Ministero dell'Ambiente e della Tutela del Territorio
del Mare - Direzione Generale Valutazioni Ambiente

Oggetto: elettrodotto a 150 kV Flaminia – Monte Mario.

Osservazioni relative al procedimento promosso per l'autorizzazione per la costruzione e l'esercizio dell'intervento denominato "Riassetto della Rete Elettrica AT nell'area metropolitana di Roma - "Quadrante Nord-Ovest", lettera C.- Interventi su impianti ACEA propedeutici alla realizzazione della nuova sezione 380 kV presso la stazione di Flaminia, nel Comune di Roma, al fine di eliminare le interferenze di alcune linee di proprietà ACEA Distribuzione a 60 e 150 kV afferenti l'attuale stazione elettrica di Flaminia."

SEZIONE 4 - IPOTESI ALTERNATIVE A QUELLA DI TERNA SPA

Immagine 11 - **Rosso** l'attuale tracciato degli elettrodotti, in **Blu** la variante proposta da Terna, in **Giallo** il tracciato in cavo che si ipotizza.

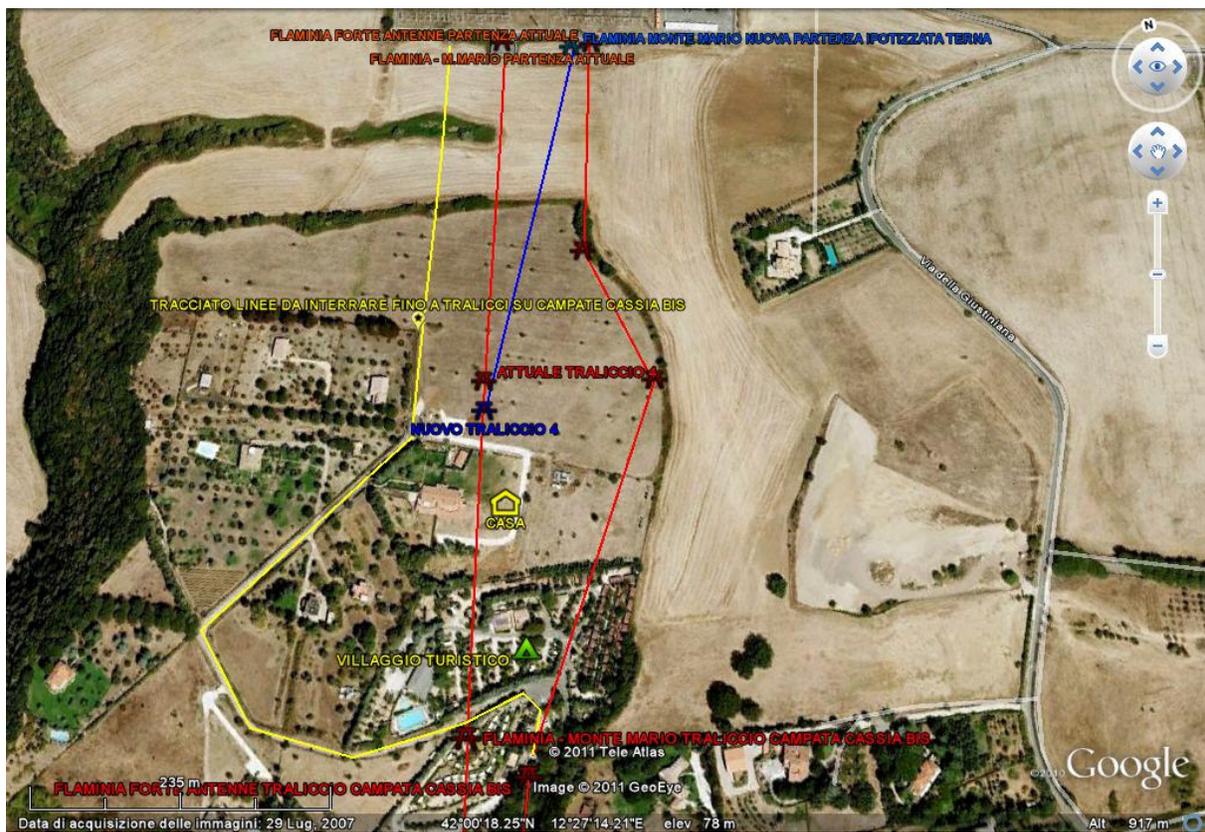
- a) L'interramento, sul tracciato e nello scavo comunque da realizzare per la linea 60 Kv Flaminia – La Storta, del cavo 150 Kv Flaminia - Monte Mario a cui abbinare quello della linea Flaminia – Forte Antenne;
- b) La prosecuzione in cavo degli elettrodotti 150 Kv Flaminia - Monte Mario e Flaminia – Forte Antenne sul tracciato della strada interpodereale di via Prato della corte 1915, fino ai tralicci da cui l'elettrodotto attraversa la via Cassia bis;
- c) Il ritorno in aereo da tali tralicci dei due elettrodotti.

Nella immagine che segue sono indicati in **Rosso** l'attuale tracciato degli elettrodotti, in **Blu** la variante proposta da Terna, in **Giallo** il tracciato in cavo che si ipotizza (Immagine 11).

Immagine 12 – Risultato dell’adozione dell’ipotesi in esame.

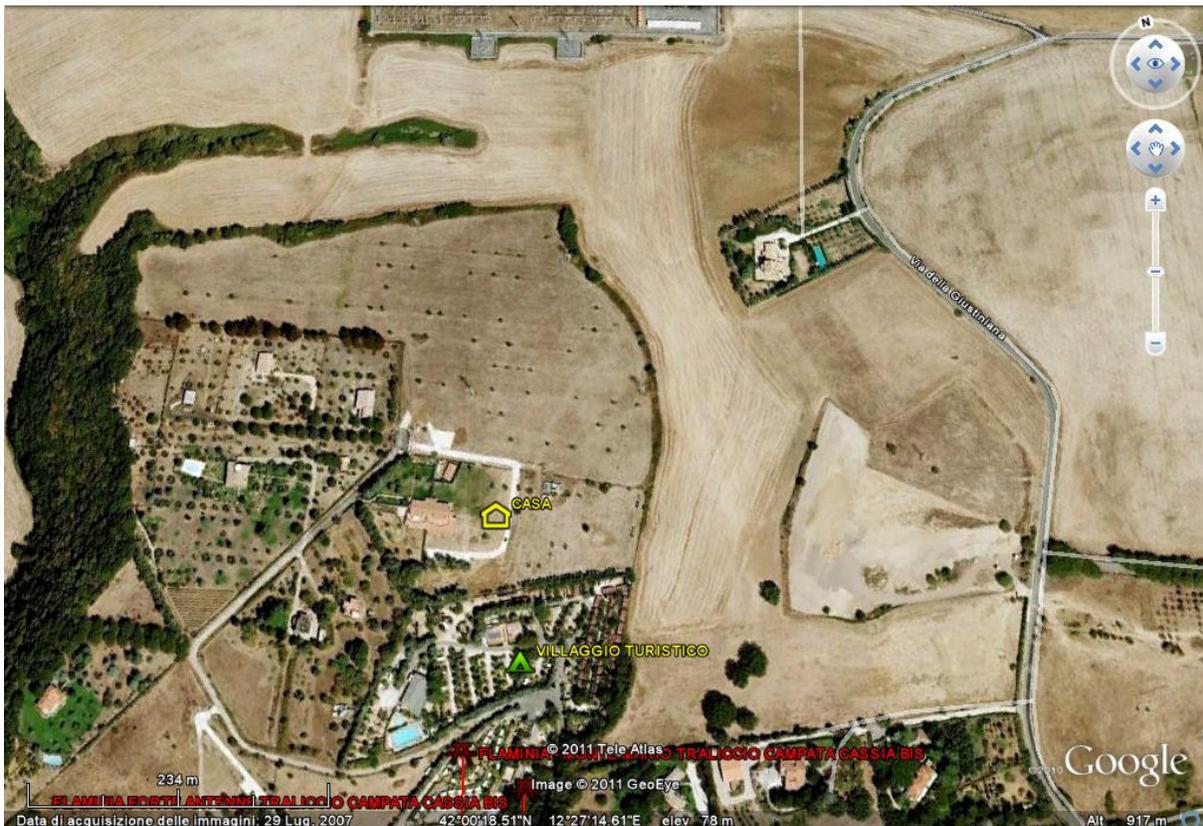
Gli effetti della adozione della ipotesi in esame sono evidenti, infatti:

- a) L’**impatto ambientale è azzerato**, fino al ritorno in aereo;
- b) Il **problema** della **esposizione a campi elettromagnetici e rumore** della popolazione residente nella casa e nel villaggio camping **viene eliminato**, fino al ritorno in aereo;
- c) La **penalizzazione dei terreni** attraversati viene **molto ridotta**;
- d) L’intervento può essere **realizzato congiuntamente ai lavori** del passaggio in cavo della linea a 60 Kv Flaminia – La Storta e della linea 150 Kv Flaminia - Monte Mario, **già programmati, ottimizzando i costi operativi e logistici**;
- e) L’intervento viene realizzato in **aree con interferenze scarse o nulle**;
- f) I **problemi delle interferenze tra impianti in centrale e di sicurezza per i lavoratori**, illustrati al [punto 2\)](#) delle considerazioni sugli interventi su impianti ACEA presso la Stazione Flaminia, **vengono ridotti**;

Immagine 13 - in **Verde** il percorso in cavo dell'elettrodotto 150 kV Tratto La Storta – Flaminia, in **Rosso** gli attuali tracciati degli elettrodotti 150 Kv Flaminia - Monte Mario e Flaminia – Forte Antenne.

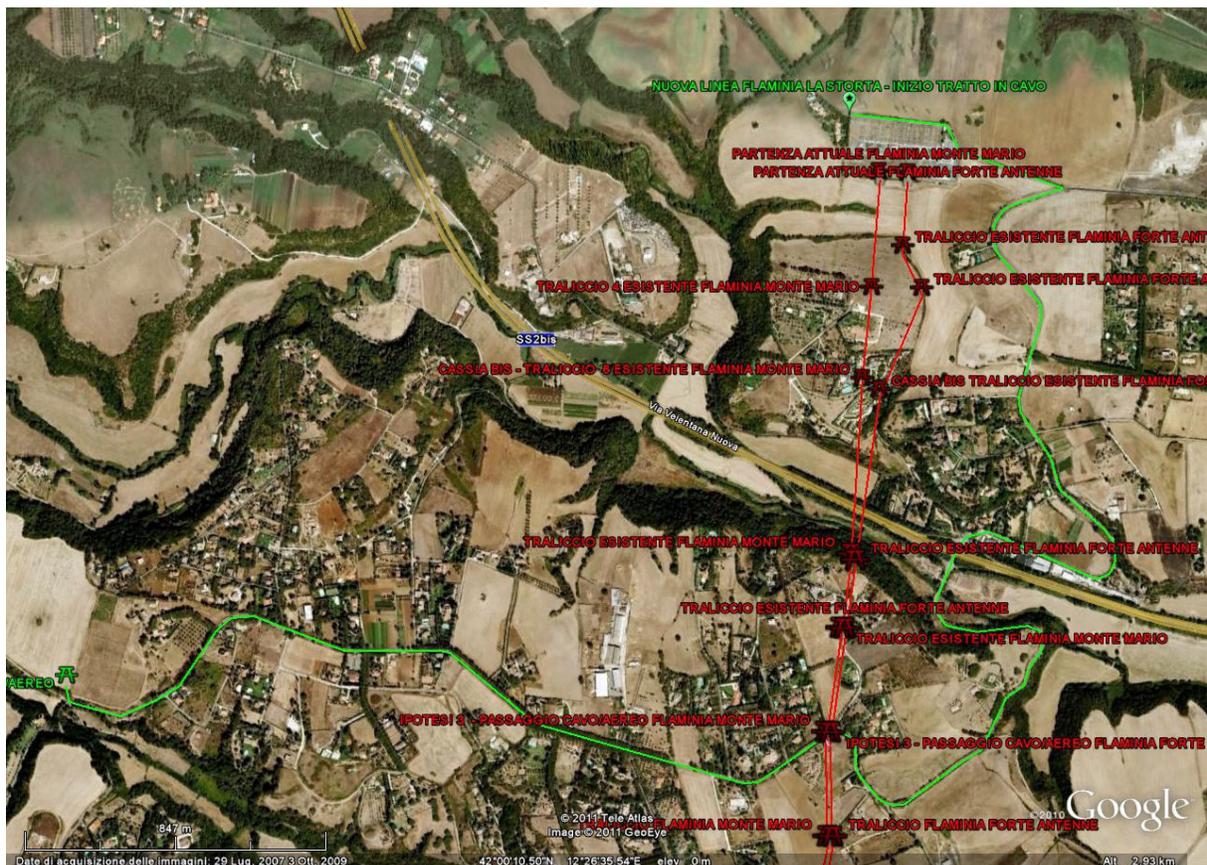
Il tracciato previsto, fino al ritorno in aereo, è indicato in **Verde** nella immagine satellitare che segue dove sono visibili in **Rosso** gli attuali tracciati degli elettrodotti 150 Kv Flaminia - Monte Mario e Flaminia – Forte Antenne (Immagine 13).

L'ipotesi in esame prevede **l'interramento sullo stesso tracciato della linea La Storta – Flaminia**, degli elettrodotti Flaminia - Monte Mario e Flaminia – Forte Antenne, **sino all'altezza del civico 640** di via della Giustiniana dopo cui tornano in aereo.

Immagine 14 – Risultato dell'adozione dell'ipotesi in esame.

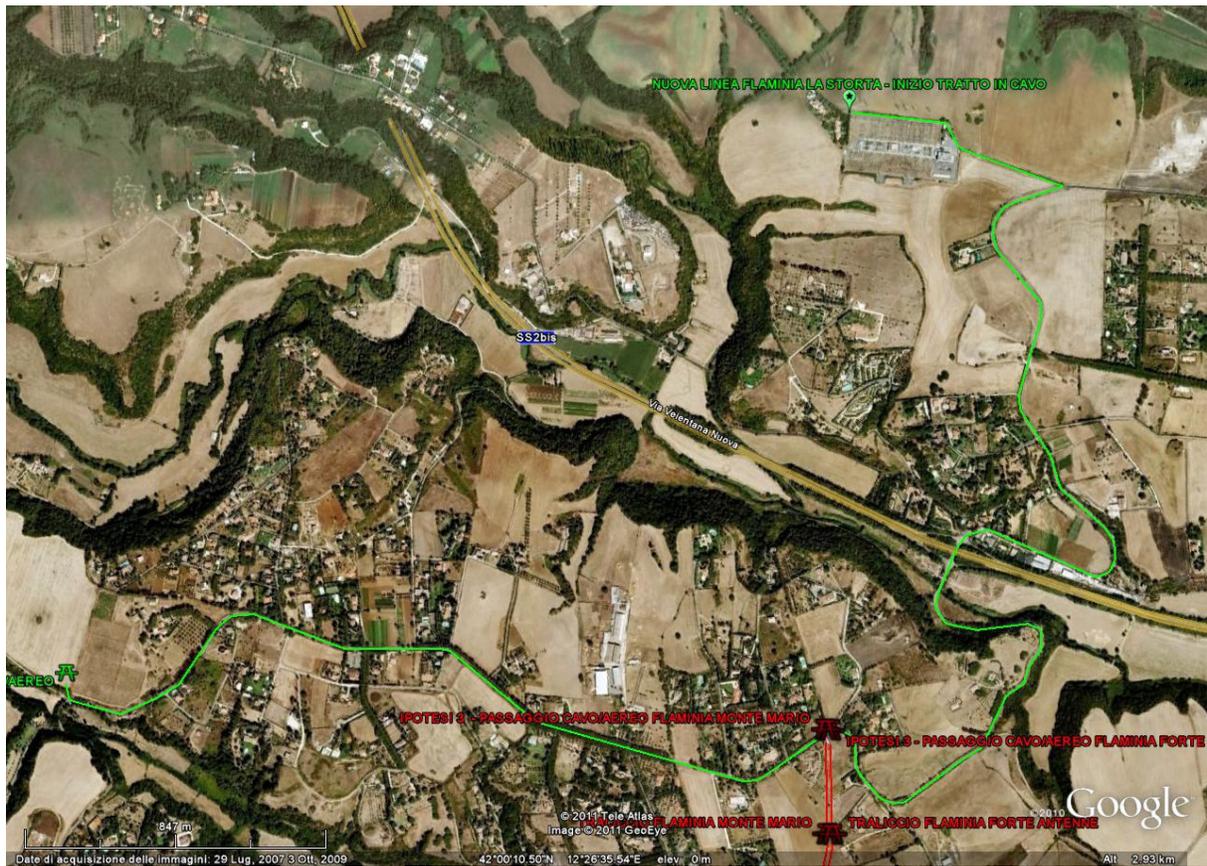
Anche in questo caso gli effetti della adozione della ipotesi in esame sono evidenti, infatti:

- a) **L'impatto ambientale è azzerato**, fino al ritorno in aereo;
- b) Il **problema della esposizione a campi elettromagnetici e rumore viene eliminato**, fino al ritorno in aereo;

Immagini 16 e 17 - in **Verde** il tracciato già programmato, in **Rosso** quello in esame, in **Giallo** la variante per via D'Avack.

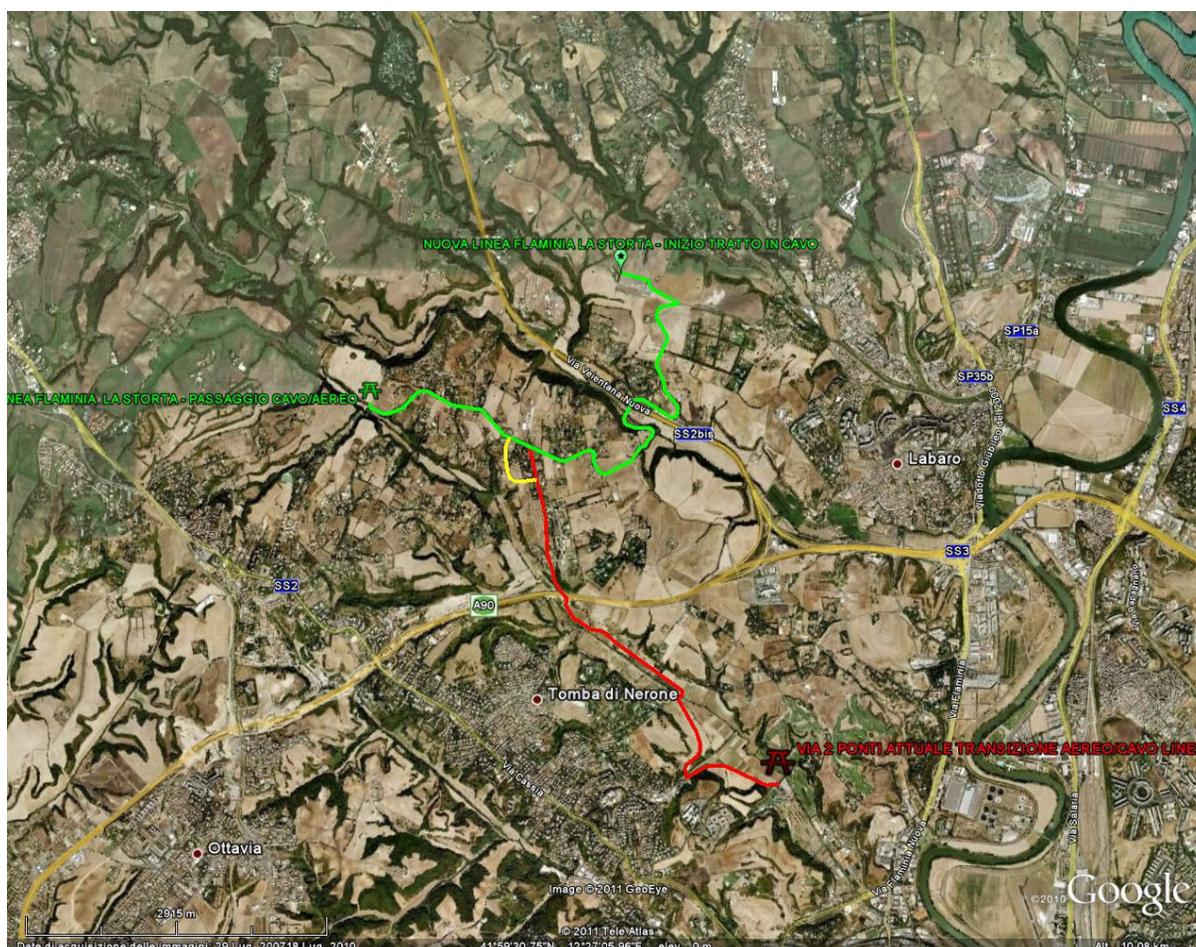
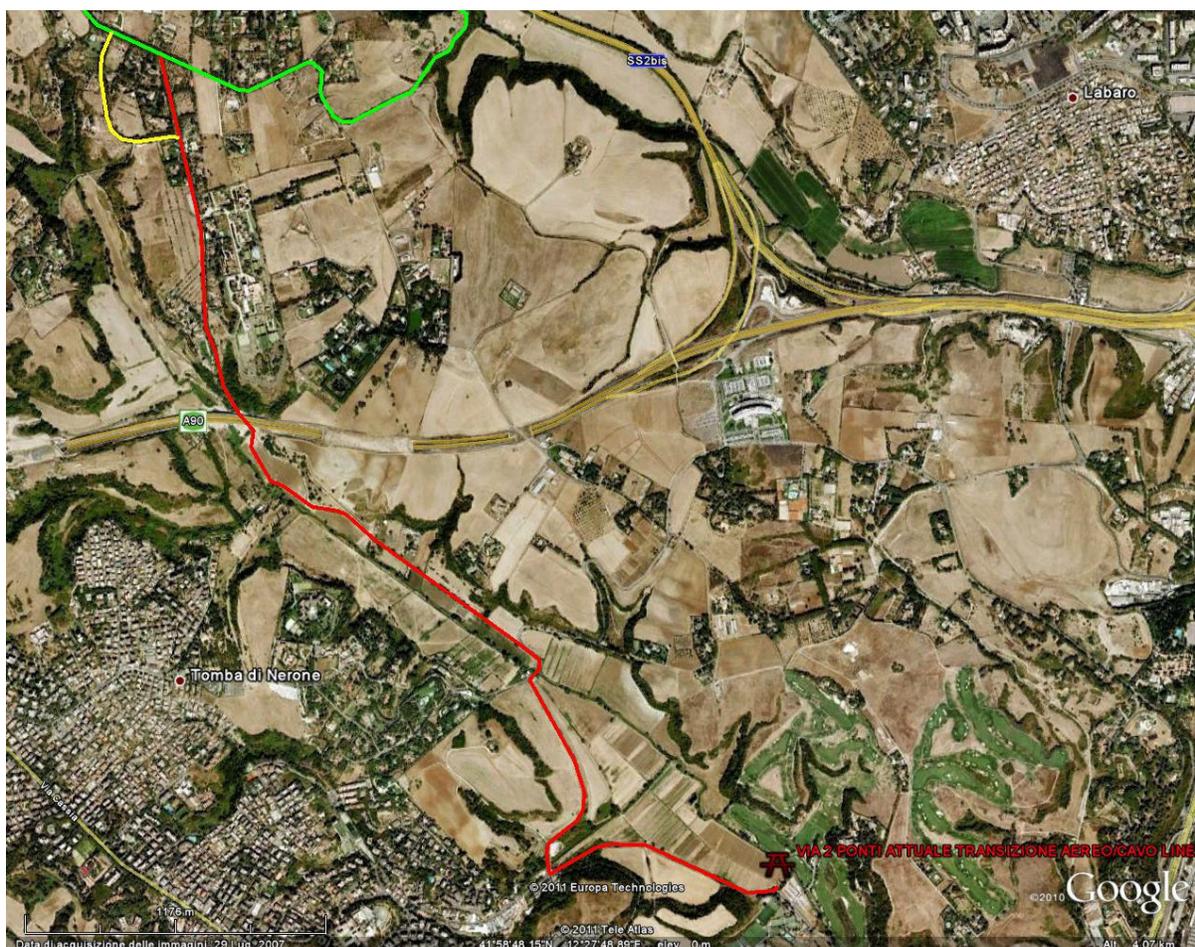
Tale ipotesi, che prevede l'interramento fino a via dei 2 Ponti dove i due elettrodotti sono già in cavo, **elimina completamente l'impatto ambientale, sociale ed economico sul territorio attraversato.**

Come nella precedente ipotesi è previsto il passaggio dei due elettrodotti nello stesso tracciato dell'elettrodotto Flaminia – La Storta, già programmato.

Da via della Giustiniana, all'altezza di via Veientana, le due linee si separano dalla linea Flaminia – La Storta e procedono su via Veientana, passano sotto al viadotto del G.R.A., continuano per via di Grottarossa, via della Crescenza e via dei 2 Ponti, sino all'esistente passaggio in cavo.

Nel caso che il tracciato non possa lasciare via della Giustiniana all'inizio di via Veientana, per la possibile interferenza con i resti del selciato presente, si è ipotizzato di passare per via D'Avack, da cui tornare su via Veientana più a valle.
